Projet de carrière La Fito IV

Demande d'autorisation d'exploiter – Carrière « La Fito IV »

Mémoire en Réponse

A l'avis MRAe N° du 13 janvier 2022

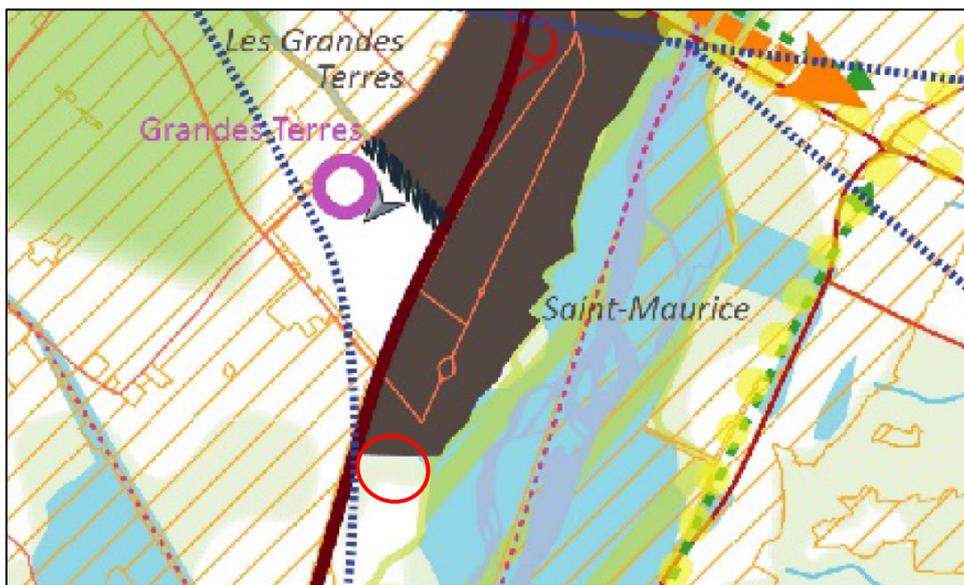
2-1 Elargissement de l'étude d'impact aux installations BOURJAC

Le projet de carrière est implanté sur des terrains fortement anthropisés à proximité de l'ancienne décharge de la ville de Manosque, réaménagé en centrale photovoltaïque. L'exploitation prévoit le remblaiement progressif et la remise en culture des terrains.

Ce projet permettrait d'alimenter directement la plateforme de La Fito et la centrale à Béton en granulats, réduisant d'environ 80% les apports extérieurs des carrières de Monfort (04) et de Remollon (05).

Cette organisation permettrait de soustraire environ 1 200 PL par an du réseau routier et autoroutier.
